**Modulo per la presentazione delle osservazioni per i piani/programmi/progetti sottoposti a procedimenti di valutazione ambientale di competenza statale**

ID: 9888 Costruzione ed esercizio di un impianto di energia elettrica da fonte eolica "Orbetello" di potenza in immissione massima pari a 61,2 MW e relative opere connesse da realizzarsi nel comune di Orbetello (GR)

## OSSERVAZIONI

Figura 15. PTCP Grosseto: Beni paesaggistici (Tav. ST 5)

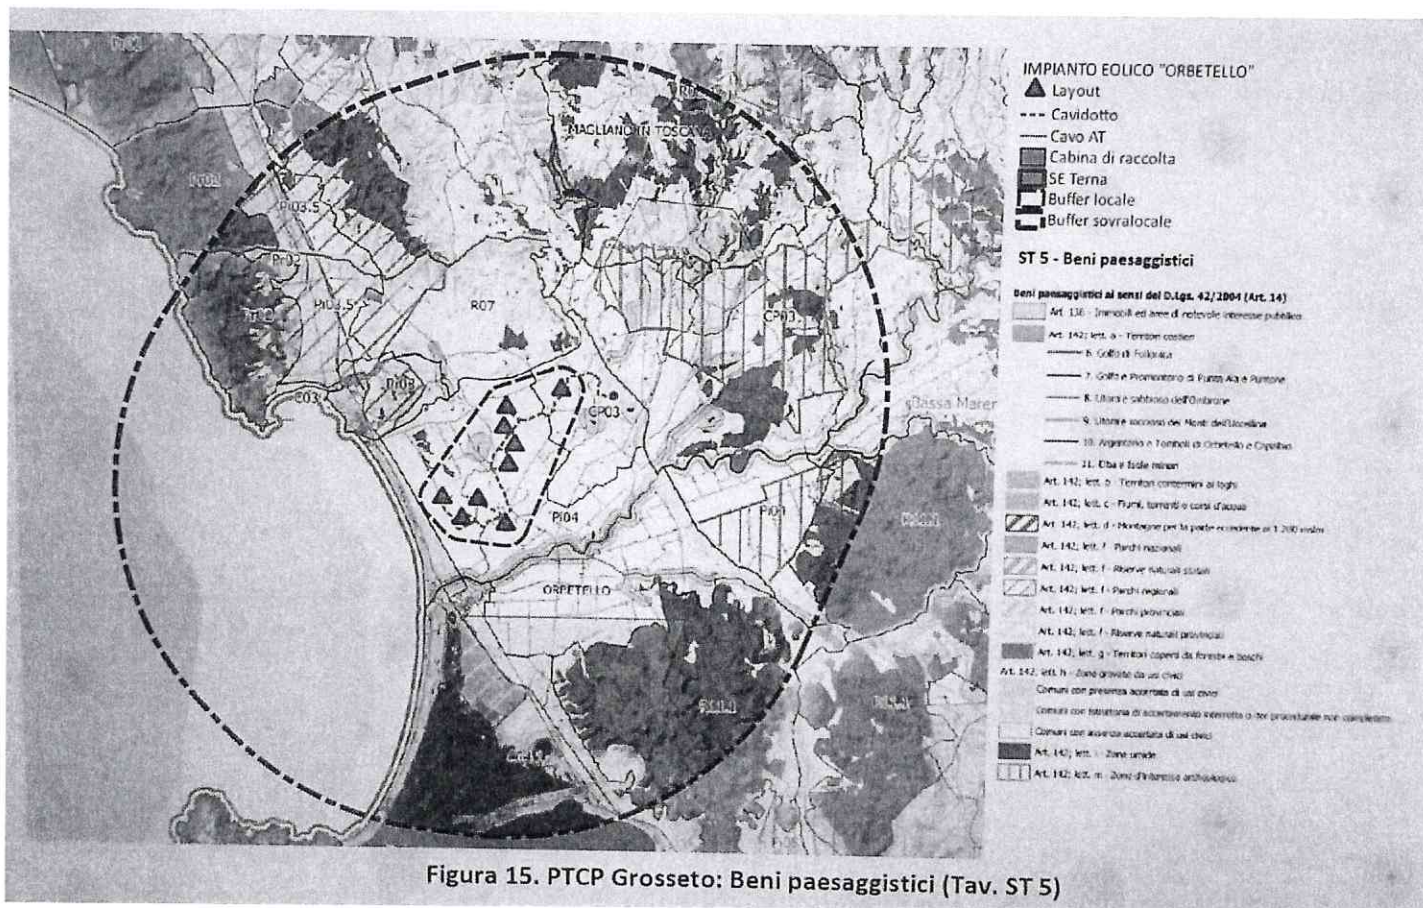
- l'ampia area individuata ai fini del progetto di centrale eolica risulta interessata da numerosi **ambiti tutelati con vincolo culturale e/o con vincolo paesaggistico**, ai sensi e per gli effetti di cui agli artt. 10 e ss. e 136

e ss. del decreto legislativo n. 42/2004 e s.m.i.); come riconosciuto dallo stesso Soggetto proponente (vds. relazione generale, punto 4.3):

- in proposito, si ricorda che l'art. 6, comma 1°, del decreto-legge n. 50/2022, convertito con modificazioni e integrazioni nella legge n. 91/2022, in relazione all'installazione di **impianti di produzione di energia da fonti rinnovabili** è stata individuata una **"fascia di rispetto ... determinata considerando una distanza dal perimetro di beni sottoposti a tutela di sette chilometri per gli impianti eolici e di un chilometro per gli impianti fotovoltaici"**. Successivamente, con l'art. 47, comma 1°, del decreto-legge n. 13/2023, convertito con modificazioni e integrazioni nella legge n. 41/2023, **la fascia di tutela è stata ridotta a "tre chilometri" per gli impianti eolici e a "cinquecento metri" per gli impianti fotovoltaici.**

Detta **fascia di rispetto** risulta, quindi, nel caso di specie **estesa tre chilometri dal limite delle zone tutelate con vincolo culturale** (artt. 10 e ss. del decreto legislativo n. 42/2004 e s.m.i.) **e/o con vincolo paesaggistico** (artt. 136 e ss. e 142 del decreto legislativo n. 42/2004 e s.m.i.). In ogni caso, **la visibilità di detti aerogeneratori alti oltre 200 metri sarebbe ben presente in tutta l'area;**
